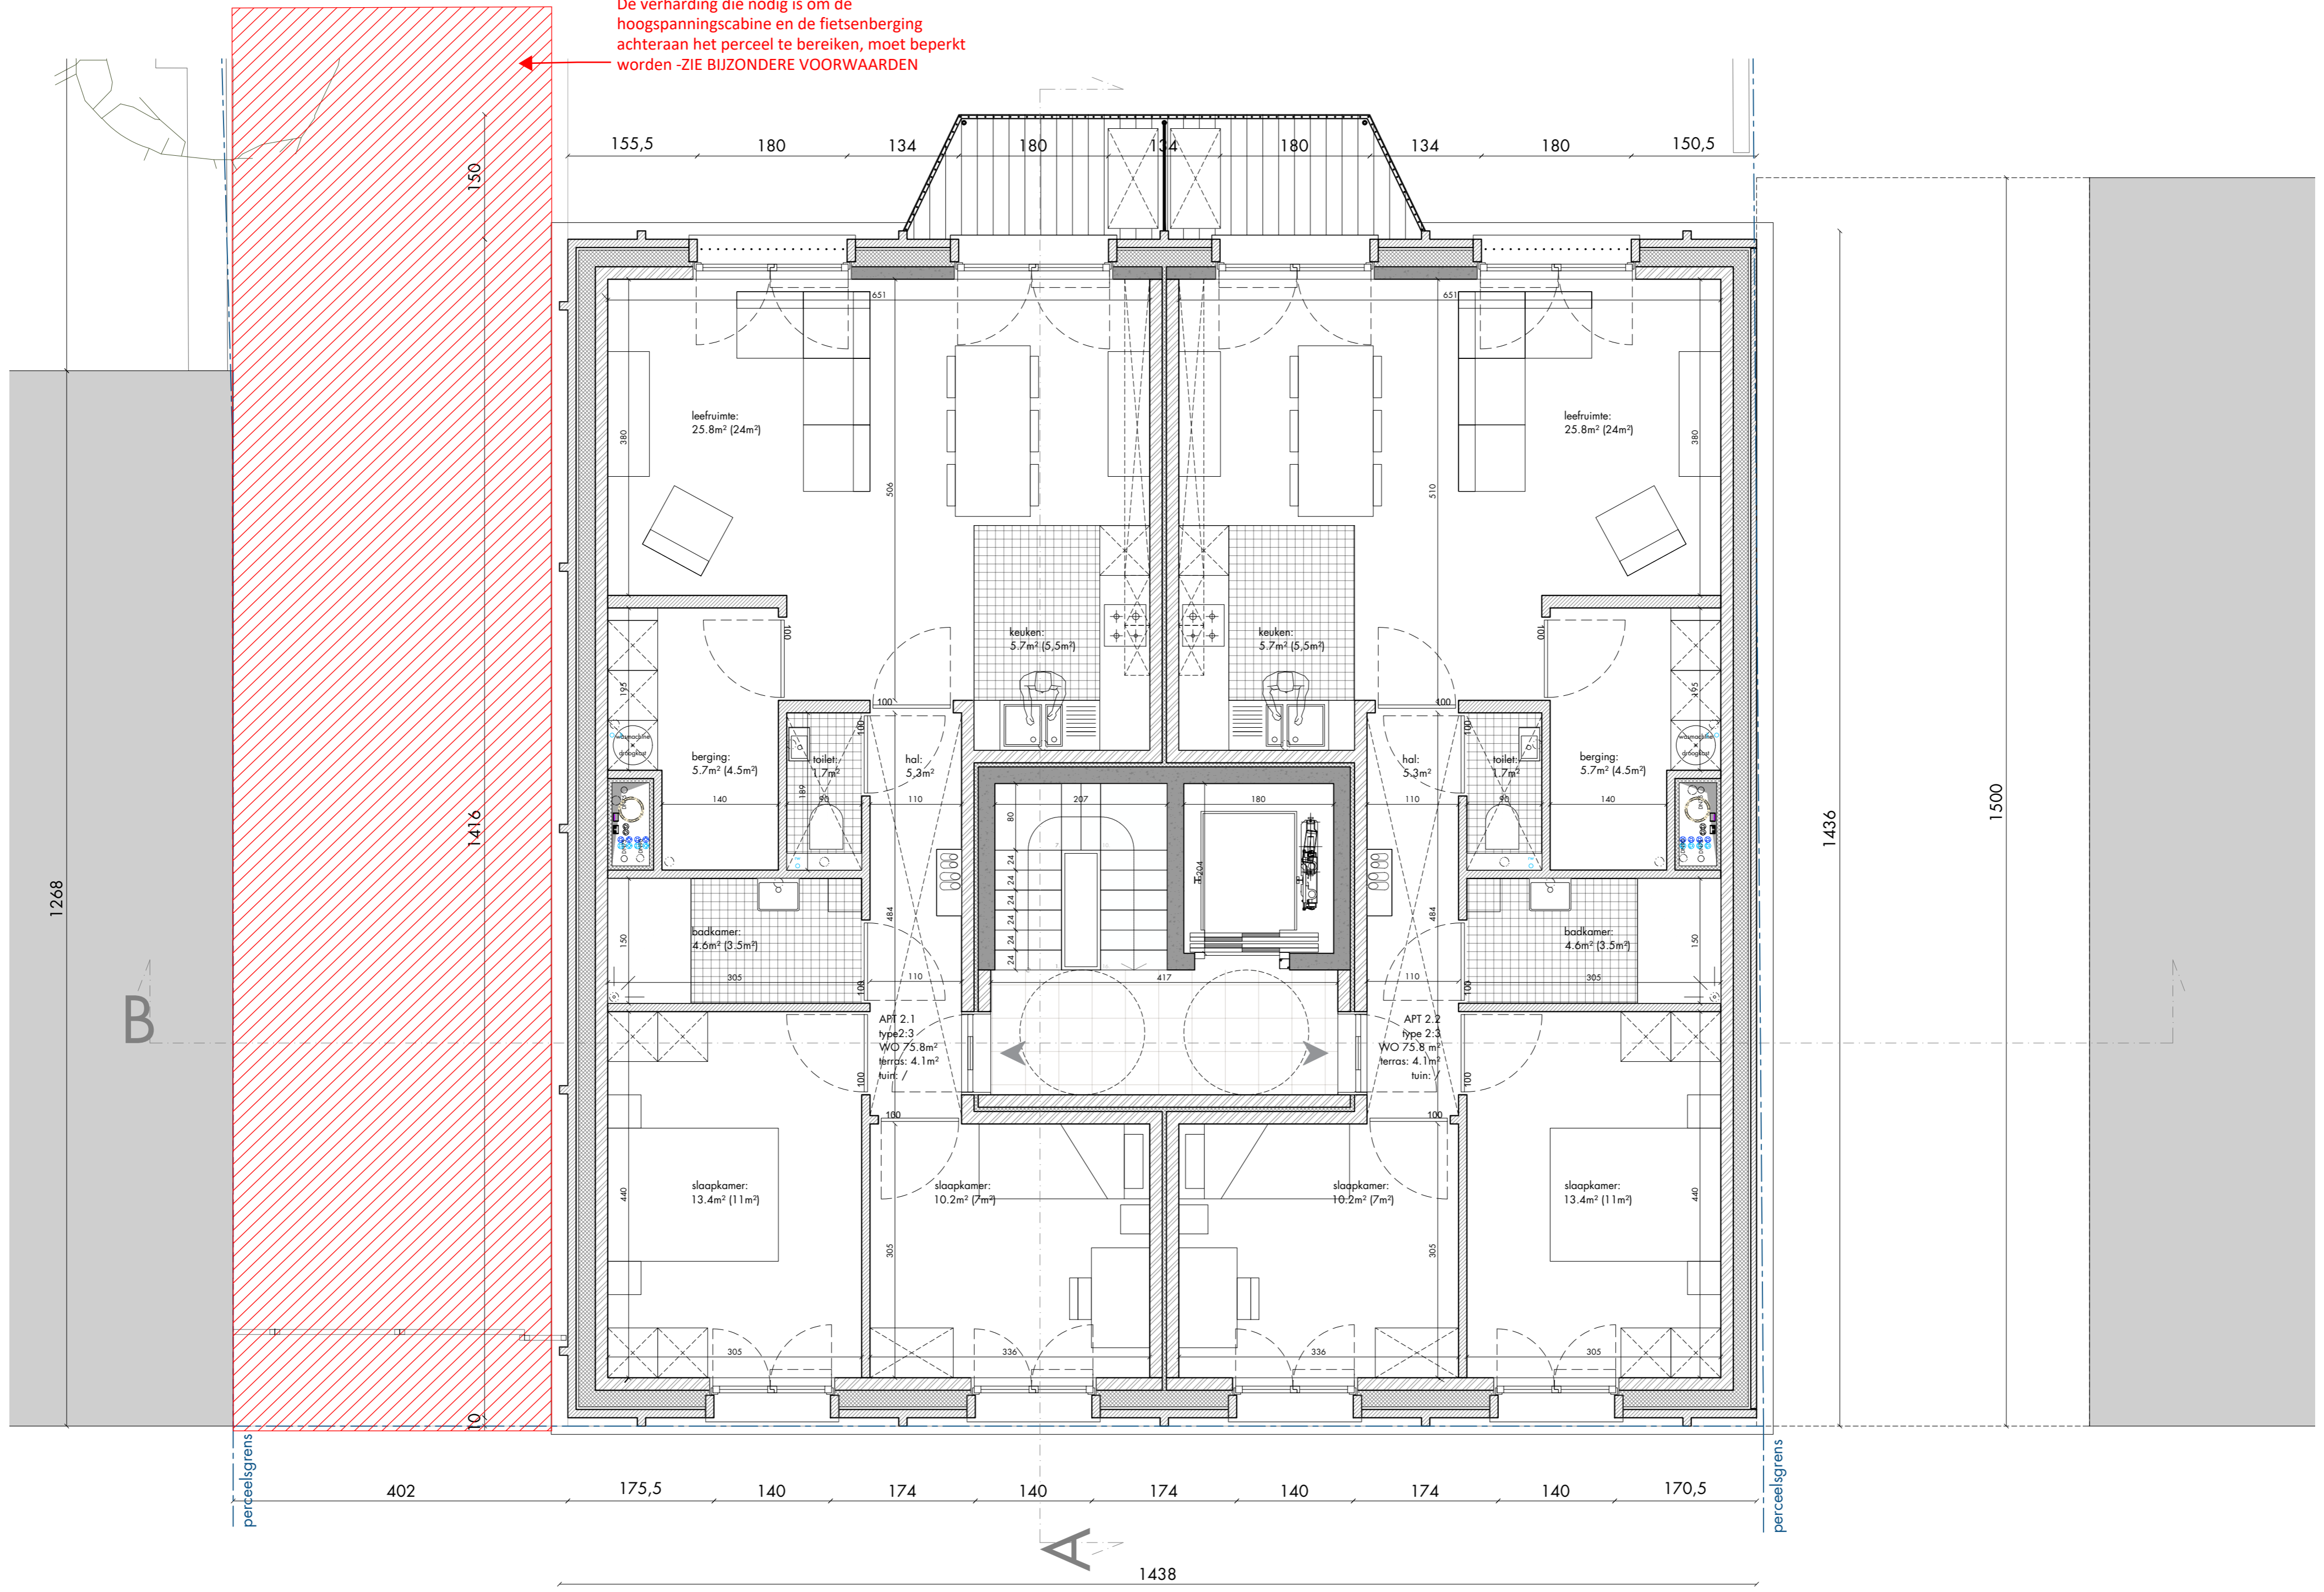
De verharding die nodig is om de hoogspanningscabine en de fietsenberging achteraan het perceel te bereiken, moet beperkt worden -ZIE BIJZONDERE VOORWAARDEN

**ZIE BIJZONDERE VOORWAARDE(N)**
